ZMĚNOVÝ LIST pro změny dle § 222 odst. 6 ZZVZ		
	Název stavby:	Rekonstrukce západního vstupního prostranství do areálu Kamencového jezera z ulice Přemyslova a městské pláže, ev.č. d202200327	
	Číslo Změnového listu:	ZL 44	
	Číslo SO/PS:	SO 01	
Název stavebního objektu/provozního souboru:	KOMUNIKACE, PARKOVIŠTĚ, VEŘEJNÉ PROSTRANSTVÍ		
Objednatel:	STATUTÁRNÍ MĚSTO CHOMUTOV	Zhotovitel:	Společnost Kamencové jezero – Přemyslova
Předmět změny:	Dopravní značení skutečnost		
Iniciátor změny:	Zhotovitel/Objednatel		
Popis změny: (popis předmětu změny, specifikace, zda jde o změny položek, kvality, rozměrů, termínů či dodatečné/neprovedené práce a zdůvodnění pro zařazení do patřičného odstavce § 222 nebo § 100)	Zdůvodnění změny: V ZDS byl navrženo dopravní značení základní velikosti v počtu 18 kusů. Na základě požadavku PČR a Objednatele, došlo k doplnění dopravního značení tak, aby reflektovalo níže uvedené změny a odpovídalo předepsaným normám a stavba byla schopná kolaudace. Jedním z důvodů pro úpravy DZ bylo zrušení vjezdu na parkoviště z Maroldovy ulice (změna řešena v ZL07). Dalším důvodem je doplnění dopravního značení týkající se vjezdu cyklistů od Zooparku do ulice Přemyslova, z dův

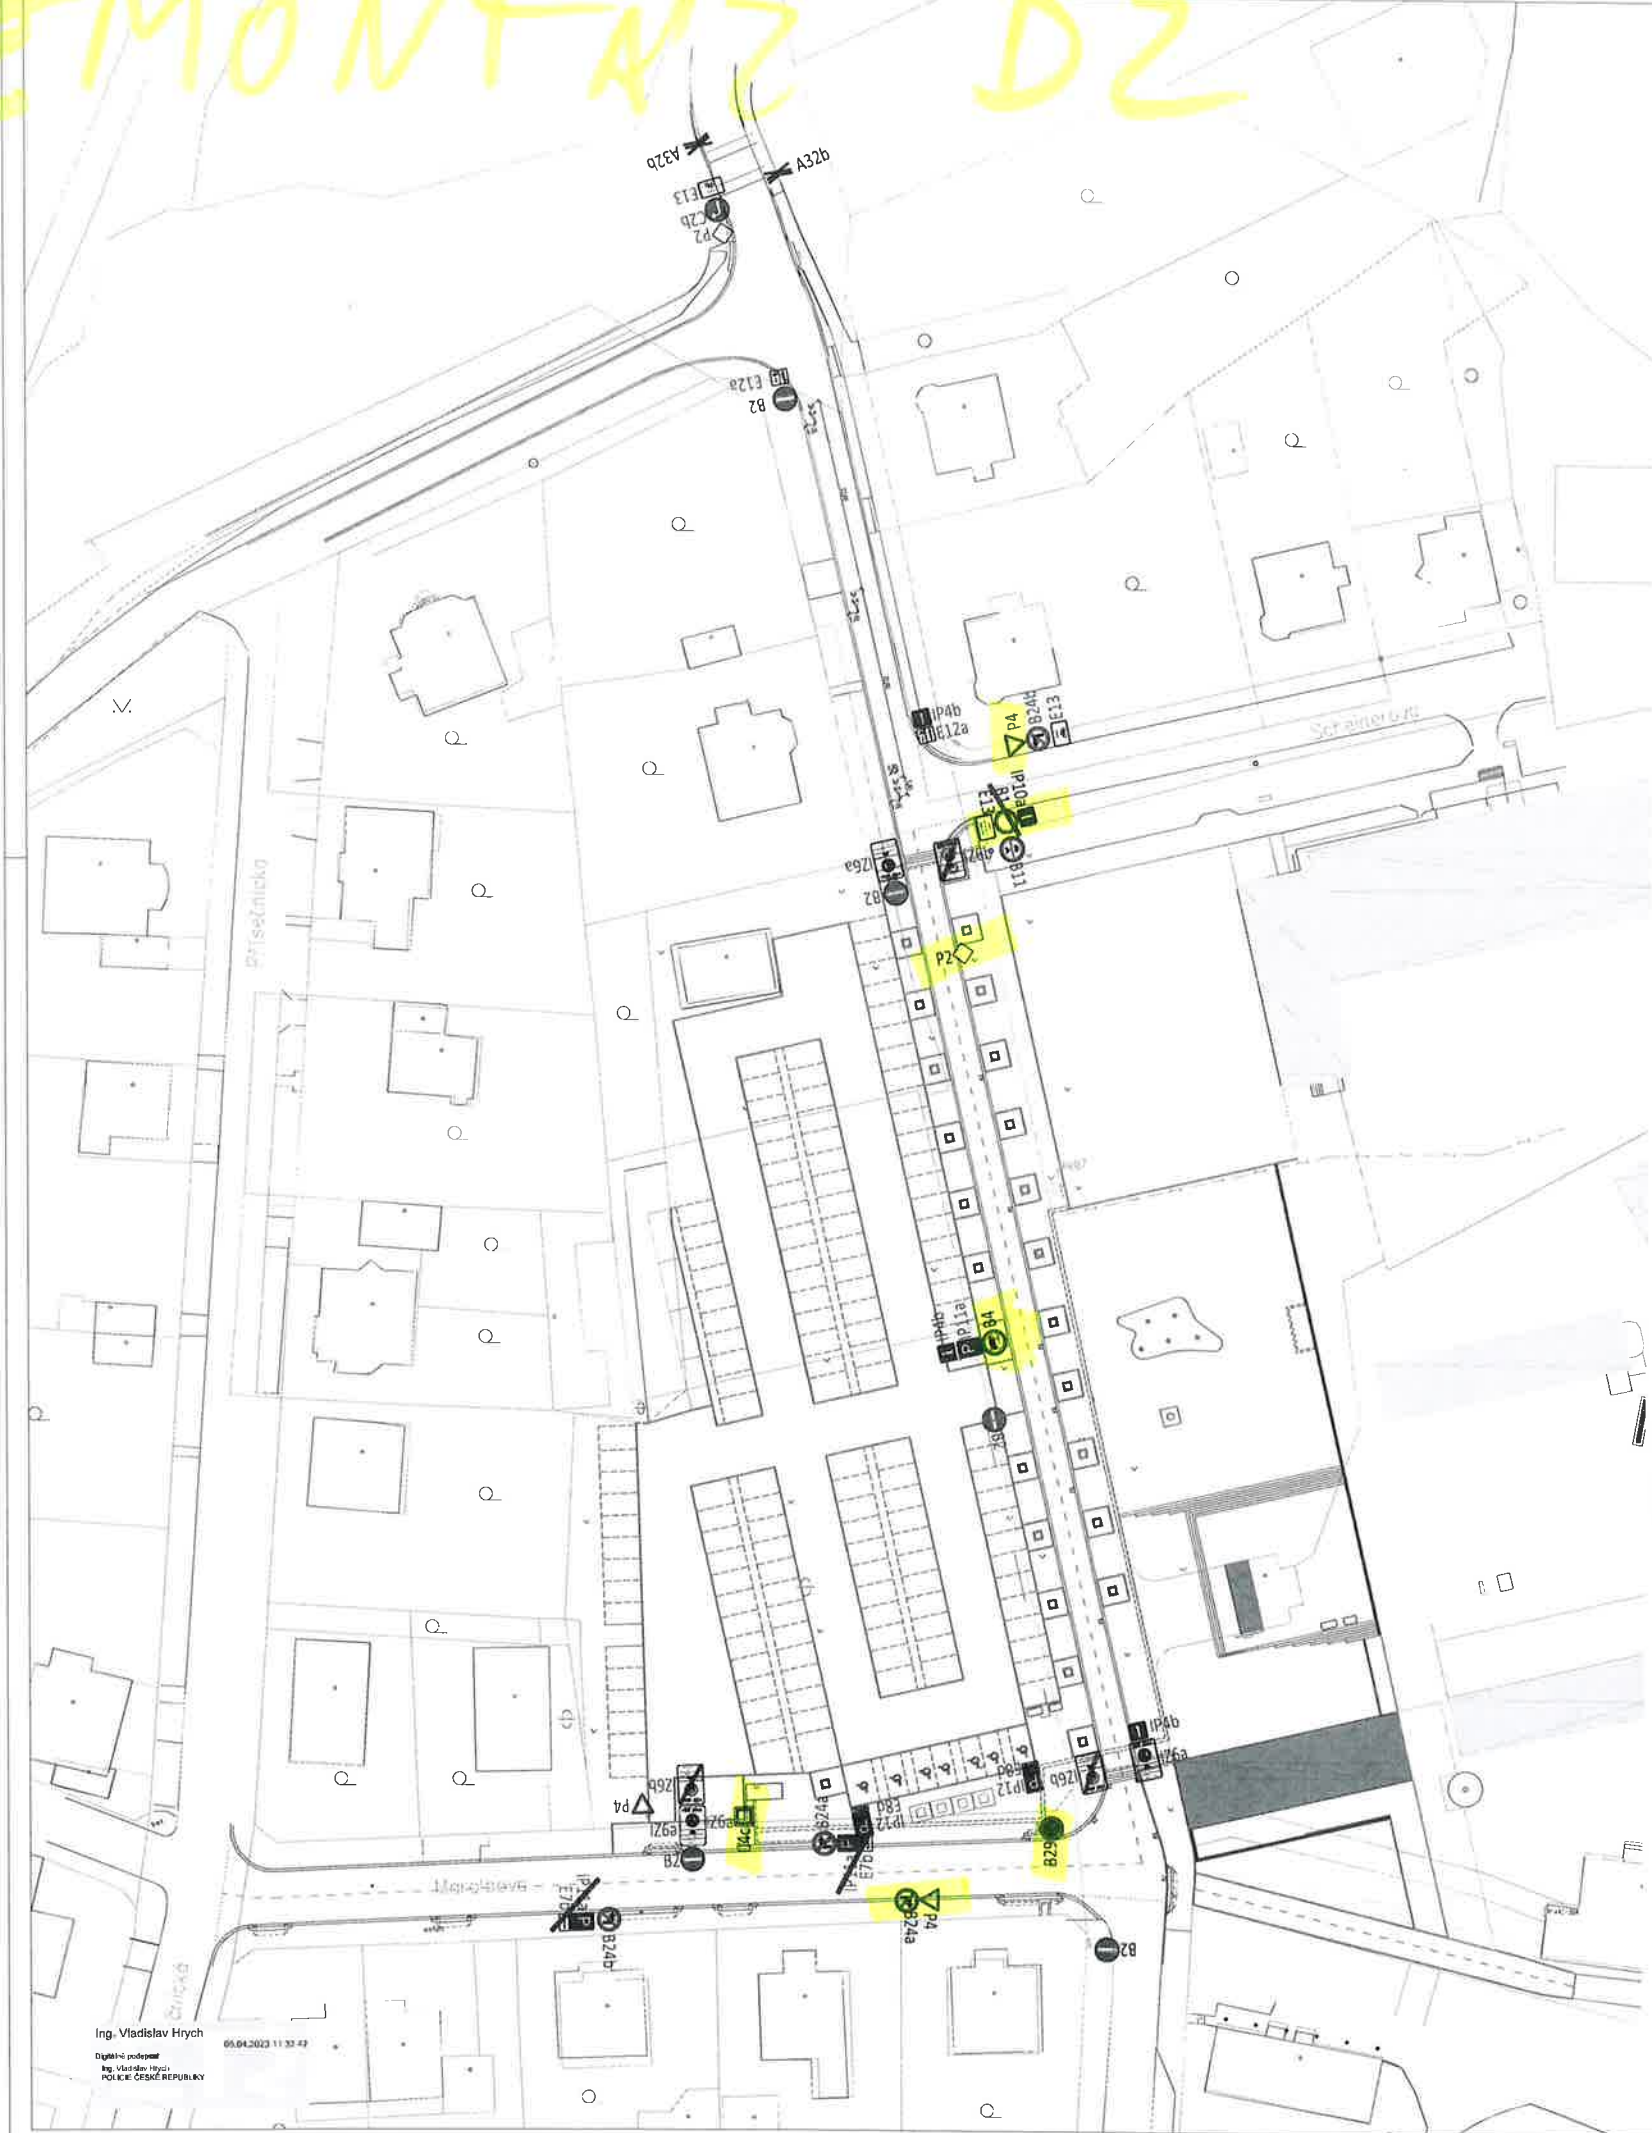
ZMĚNA SVISLÉHO DOPRAVNÍHO ZNAČENÍ				
DZ	VAHOTO	POPS	POVOLENO	ZMĚNA
IP11a + E13b		Dopravní značka nová, umístěná na rovném ocel. sloupu vč. pasíkové krytky a základové (betonové) patky sloupu. ZRUŠENY OBA KUSY DZ, SLOUPKY PONECHÁNY	2	-2
B24b + B24a		NOVÝ NÁVRH DZ OSAZEN NA SLOUPKY PO ODSTRANĚNÍCH DZ IP11a+E13b	1	+2
I26a + I26b		Dopravní značka nová, umístěná na rovném ocel. sloupu vč. pasíkové krytky a základové (betonové) patky sloupu. Každá značka bude umístěna na jednu stranu sloupku. ZMĚNA: doplněn symbol kola do popisu	1	2
B2		NOVÝ NÁVRH DZ OSAZEN POD DZ I26a, BUDE POUŽIT STÁVAJÍCÍ SLOUPEK	1	+1
IP12 + E8d		Dopravní značka nová, umístěná na rovném ocel. sloupu vč. pasíkové krytky a základové (betonové) patky sloupu	1	1
IP12 + E8d		Dopravní značka nová, umístěná na rovném ocel. sloupu vč. pasíkové krytky a základové (betonové) patky sloupu	1	1
I26b		Dopravní značka nová, umístěná na rovném ocel. sloupu vč. pasíkové krytky a základové (betonové) patky sloupu. ZMĚNA: doplněn symbol kola do popisu	1	2

IP4b + I26a		Dopravní značka nová, umístěná na rovném ocel. sloupu vč. pasíkové krytky a základové (betonové) patky sloupu. ZMĚNA: doplněn symbol kola do popisu	1	1
B2		Dopravní značka nová, umístěná na rovném ocel. sloupu vč. pasíkové krytky a základové (betonové) patky sloupu	2	1
IP11a + B4		Dopravní značka IP11a nová a B4 stávající, umístěná na rovném ocel. sloupu vč. pasíkové krytky a základové (betonové) patky sloupu	1	1
IP4b		NOVÝ NÁVRH DZ OSAZEN NAD DZ IZP11a, BUDE POUŽIT STÁVAJÍCÍ SLOUPEK	1	+1
B2 + I26b		Dopravní značka nová, umístěná na rovném ocel. sloupu vč. pasíkové krytky a základové (betonové) patky sloupu. ZMĚNA: doplněn symbol kola do popisu	1	1
I26b		Dopravní značka nová, umístěná na rovném ocel. sloupu vč. pasíkové krytky a základové (betonové) patky sloupu. ZMĚNA: doplněn symbol kola do popisu	1	2
IP4b + E13b		Dopravní značka nová, umístěná na rovném ocel. sloupu vč. pasíkové krytky a základové (betonové) patky sloupu. NOVÝ NÁVRH DZ OSAZEN POD DZ IP4b	1	+1

IP4 + B24b		Dopravní značka B24b nová, umístěná na sloupečím ocel. sloupu pod dopravní značkou P2	1	1
E13		STÁVAJÍCÍ DOPRAVNÍ ZNAČENÍ P4+B24b BUDE DOPLNĚNO E13 S TEKSTEM: MIMO A SYMBOLEM KOLA	1	+1
P2 + C2b		Dopravní značka nová, umístěná na rovném ocel. sloupu vč. pasíkové krytky a základové (betonové) patky sloupu	1	1
E13		DOPRAVNÍ ZNAČENÍ P2+C2b BUDE DOPLNĚNO E13 S TEKSTEM: MIMO A SYMBOLEM KOLA	1	+1
B2 + E12b		NOVÝ NÁVRH DZ OSAZEN POD STÁVAJÍCÍ DZ B2	1	+1
P4		NOVÝ NÁVRH DZ OSAZEN NA NOVÝ OCELOVÝ SLOUPEK V ZÁKLADOVÉ PÁNEŽI	1	+1
IP10c + B1 + E13		STÁVAJÍCÍ DOPRAVNÍ ZNAČENÍ B1 BUDE NAHRAZENO NOVÝM DZ B11	1	-1
B11			1	+1

BZ — ČERNOU BARVOU JE OZNAČENO STÁVAJÍCÍ DZ
I26b — ZELENOU BARVOU JE OZNAČENO DZ ODSTRANĚNÉ V RÁMCI STAVBYHO POVOLENO
B2 — MODROU BARVOU JE OZNAČENO ZMĚNA DZ
- změna navrženého dopravního značení byla nutně provedl z důvodu zúžení vjezdu c následně zjednotnění osovosti v ul. Přemyslově a ul. Maršálově
- dále pak byla provedena změna DZ z důvodu polohy cyklistů

Ověřte parkovací stání sčítacích tabule provedeno vodorovným dopravním značením, které je v souladu s požadavky na parkování. Pokud parkovací stání je v blízkosti budovy, bude provedeno i celkové značení budovy.

Situace - změna č.2
DZ

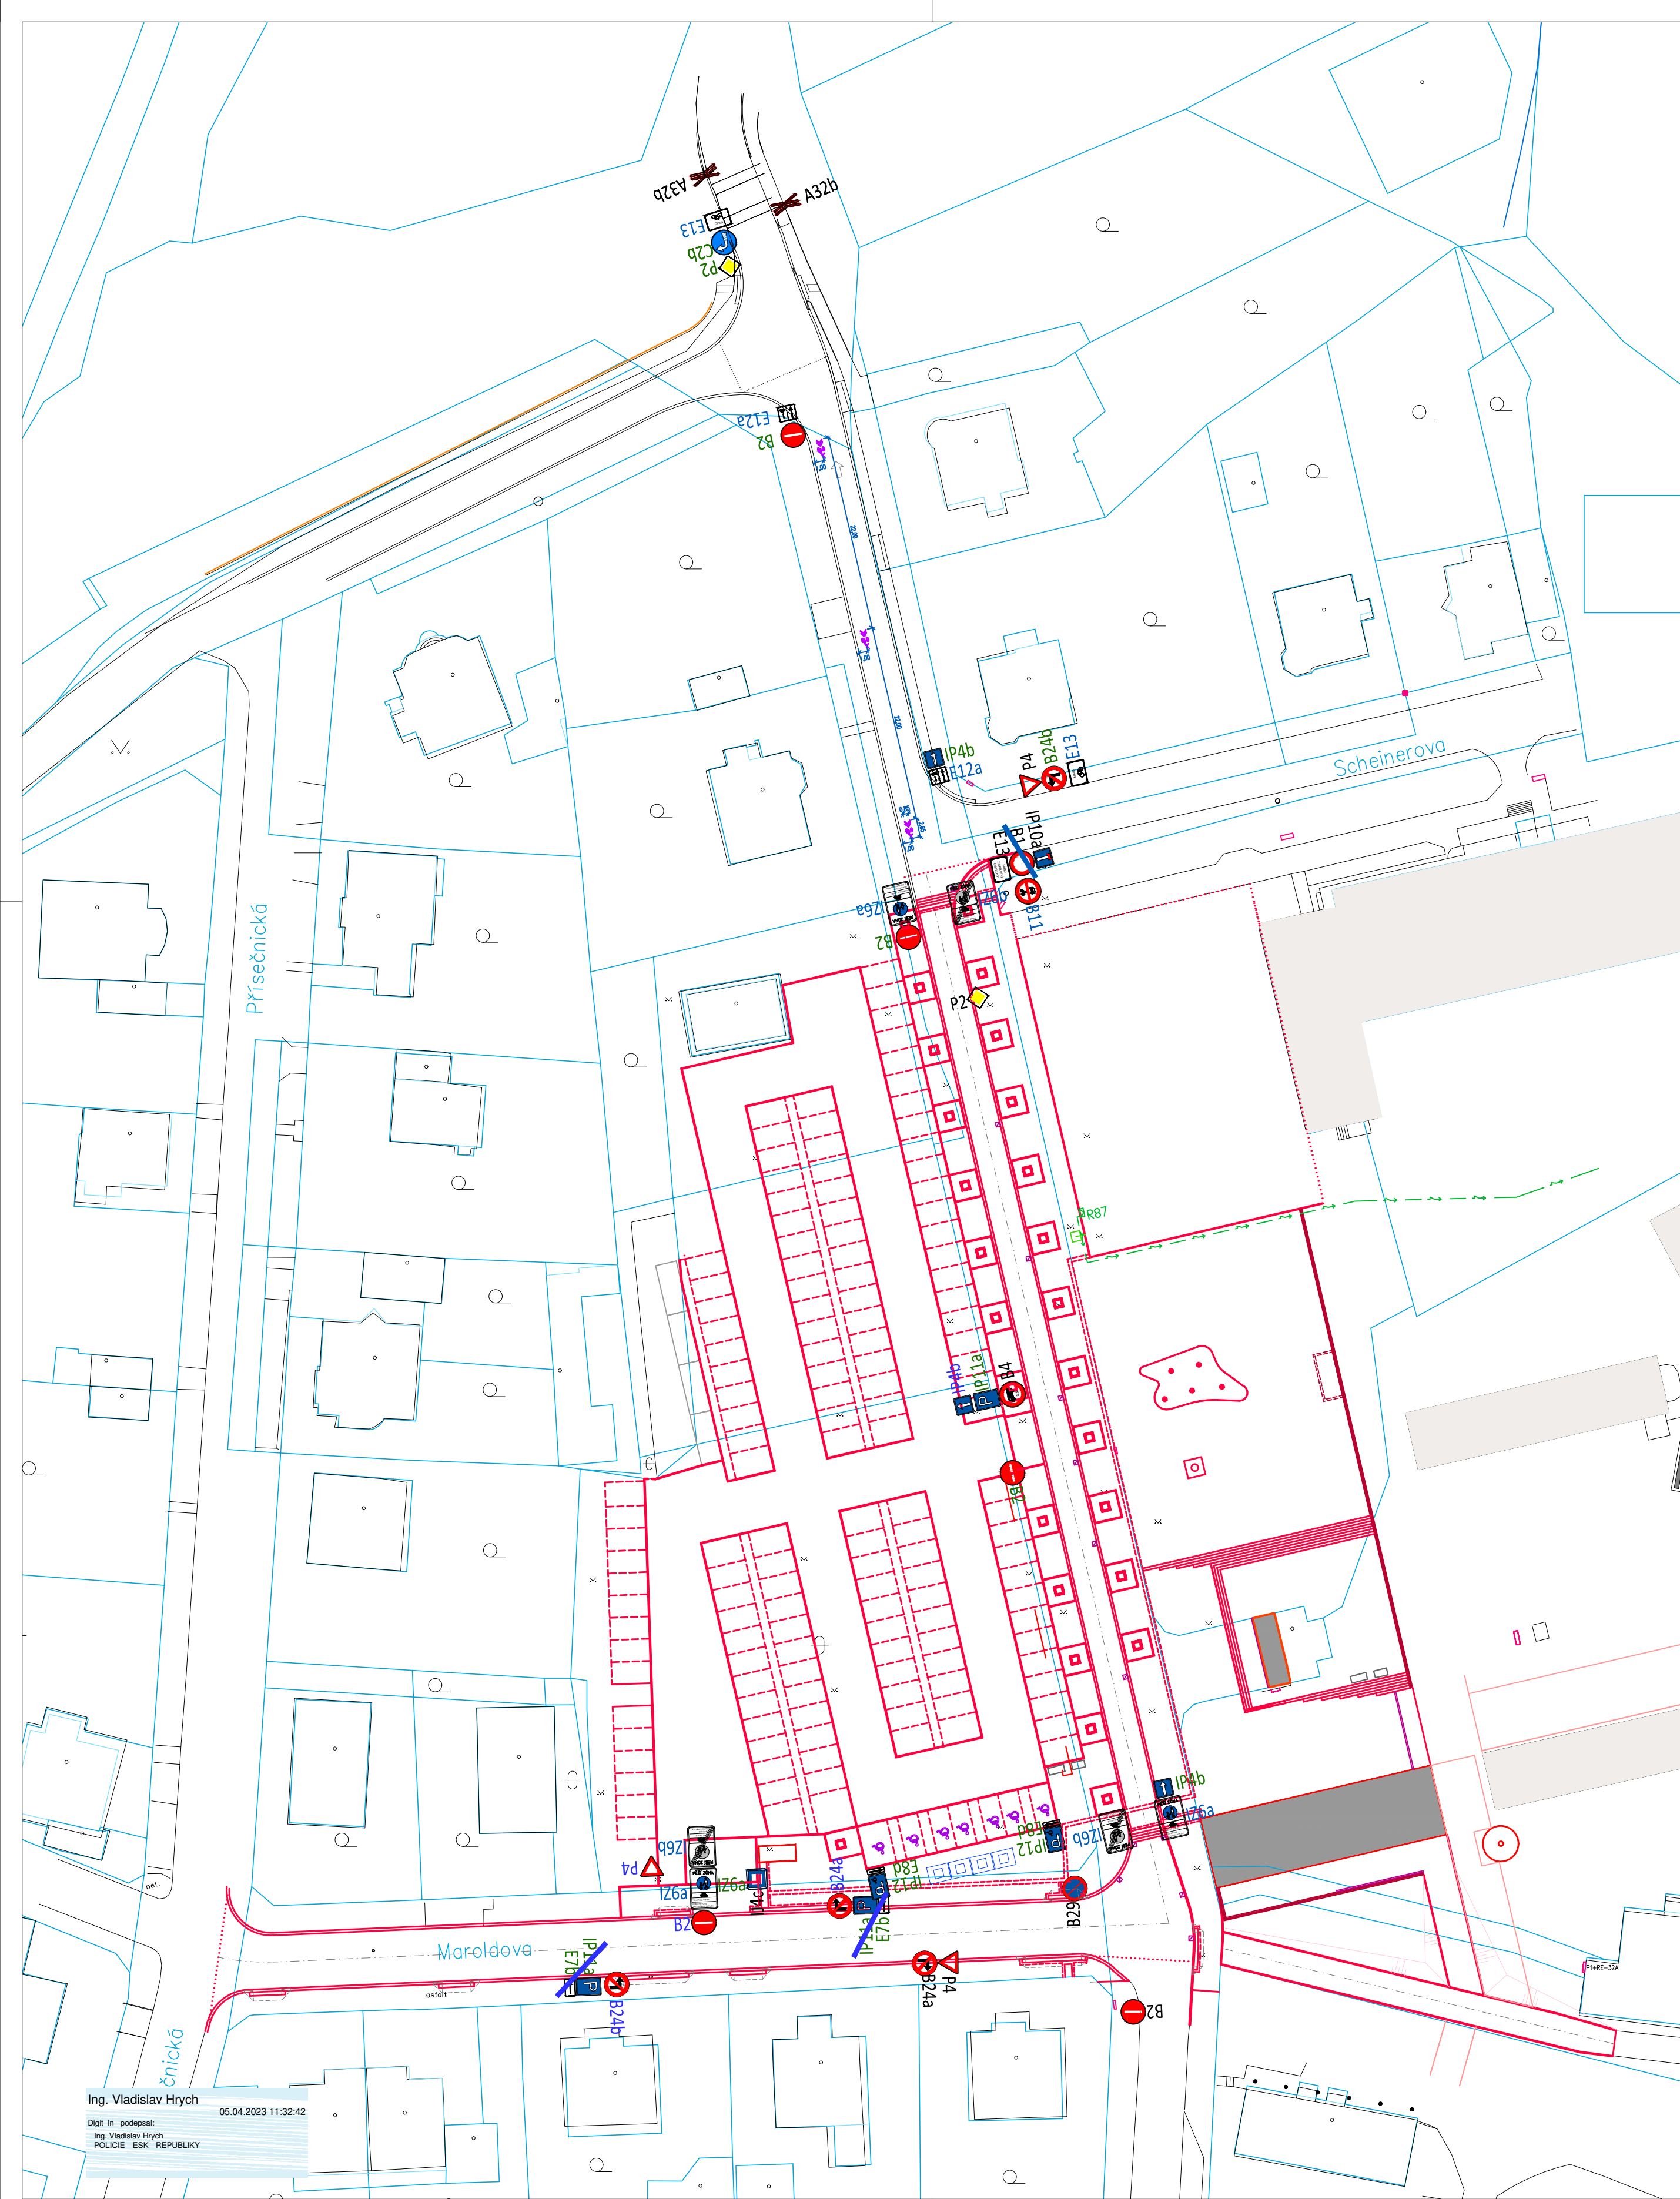
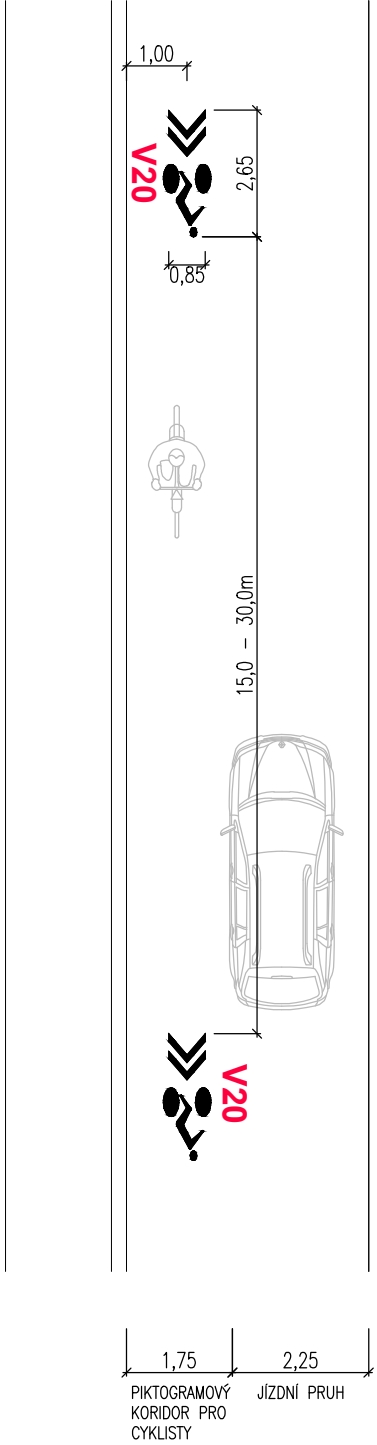
ZMĚNA SVISLÉHO DOPRAVNÍHO ZNAČENÍ				
DZ	NÁHLED	POPIS	POVOLENO	ZMĚNA
IP11a E7b		Dopravní značka nová, umístěná na novém ocel. sloupku vč. plastové krytky a základové (betonové) patky sloupu ZRUŠENY OBA KUSY DZ, SLOUPKY PONECHÁNY	2	-2
B24b B24a		NOVÝ NÁVRH DZ OSAZEN NA SLOUPKY PO ODSTRANĚNÝCH DZ IP11a+E7b	--	+2
I26a + I26b		Dopravní značka nová, umístěná na novém ocel. sloupku vč. plastové krytky a základové (betonové) patky sloupu. Každá značka bude umístěna na jednu stranu sloupku. ZMĚNA: doplněn symbol kola do popisu	--	2
B2		NOVÝ NÁVRH DZ OSAZEN POD DZ I26a, BUDE POUŽIT STÁVAJÍCÍ SLOUPEK	--	+1
IP12 + E8d		Dopravní značka nová, umístěná na novém ocel. sloupku vč. plastové krytky a základové (betonové) patky sloupu	1	--
IP12 + E8d		Dopravní značka nová, umístěná na novém ocel. sloupku vč. plastové krytky a základové (betonové) patky sloupu	1	--
I26b		Dopravní značka nová, umístěná na novém ocel. sloupku vč. plastové krytky a základové (betonové) patky sloupu ZMĚNA: doplněn symbol kola do popisu	--	2

IP4b + I26a		Dopravní značka nová, umístěná na novém ocel. sloupku vč. plastové krytky a základové (betonové) patky sloupu ZMĚNA: doplněn symbol kola do popisu	1 --	-- 1
B2		Dopravní značka nová, umístěná na novém ocel. sloupku vč. plastové krytky a základové (betonové) patky sloupu	2	--
IP11a + B4		Dopravní značka IP11a nová a B4 stávající, umístěná na novém ocel. sloupku vč. plastové krytky a základové (betonové) patky sloupu	1	--
IP4b		NOVÝ NÁVRH DZ OSAZEN NAD DZ IP11a, BUDE POUŽIT STÁVAJÍCÍ SLOUPEK	--	+1
B2 + I26b		Dopravní značka nová, umístěná na novém ocel. sloupku vč. plastové krytky a základové (betonové) patky sloupu ZMĚNA: doplněn symbol kola do popisu	1 --	-- 1
I26b		Dopravní značka nová, umístěná na novém ocel. sloupku vč. plastové krytky a základové (betonové) patky sloupu ZMĚNA: doplněn symbol kola do popisu	--	2
IP4b + E12a		Dopravní značka nová, umístěná na novém ocel. sloupku vč. plastové krytky a základové (betonové) patky sloupu NOVÝ NÁVRH DZ OSAZEN POD DZ IP4b	1 --	-- +1

P4 + B24b		Dopravní značka B24b nová, umístěná na stávajícím ocel. sloupku pod dopravní značku P4	1	--
E13		STÁVAJÍCÍ DOPRAVNÍ ZNAČENÍ P4+B24b BUDE DOPLŇENO E13 S TEXTEM: MIMO A SYMBOLEM KOLA	--	+1
P2 + C2b		Dopravní značka nová, umístěná na novém ocel. sloupku vč. plastové krytky a základové (betonové) patky sloupu	1	--
E13		DOPRAVNÍ ZNAČENÍ P2+C2b BUDE DOPLŇENO E13 S TEXTEM: MIMO A SYMBOLEM KOLA	--	+1
B2 + E12a		NOVÝ NÁVRH DZ OSAZEN POD STÁVAJÍCÍ DZ B2	1 --	-- +1
P4		NOVÝ NÁVRH DZ OSAZEN NA NOVÝ OCELOVÝ SLOUPEK V ZÁKLADOVÉ PATCE	--	+1
IP10a + B1 + E13		STÁVAJÍCÍ DOPRAVNÍ ZNAČENÍ B1 BUDE NAHRAZENO NOVÝM DZ B11	-- --	-- -1
B11			--	+1

B2..... ČERNOU BARVOU JE OZNAČENO STÁVAJÍCÍ DZ
I26b..... ZELENOU BARVOU JE OZNAČENO DZ ODSOUHLASENÉ V RÁMCI STAVEBNÍHO POVOLENÍ
B2..... MODROU BARVOU JE OZNAČENA ZMĚNA DZ
- změnu navrženého dopravního značení bylo nutné provést z důvodu zúžení výjezdu o následné zjednotnění parkoviště v ul. Přemyslova a ul. Maroldova
- dále pak byla provedena změna DZ z důvodu pohybu cyklistů

Dělení parkovacích stání dlaždičnými nebude provedeno vodorovným dopravním značením, ale kamennou kostkou jiné barvy.
Dělení parkovacích stání ze šlíkrotrávníku bude provedeno také pomocí kamenných kostek.

Souhlasíme se stanovením místní úpravy provozu na pozemní komunikaci v rámci akce „Západní vstupní prostranství do areálu Kamencového jezera – Přemyslova“ v obci Chomutov z důvodu umožnění vjezdu cyklistů do jednosměrné části ulice Přemyslova tak, jak vyplývá z předložené projektové dokumentace zpracované společností KAP ATELIER s.r.o., Revoluční 36, 430 02 Chomutov, odpovědný projektant Ing. Marie Rysková – autorizovaný inženýr pro dopravní stavby (ČKAIT 0401531), jejíž potvrzená část – žádost a výkres Situace změna č. 2 DZ jsou nedílnou součástí tohoto stanoviska.
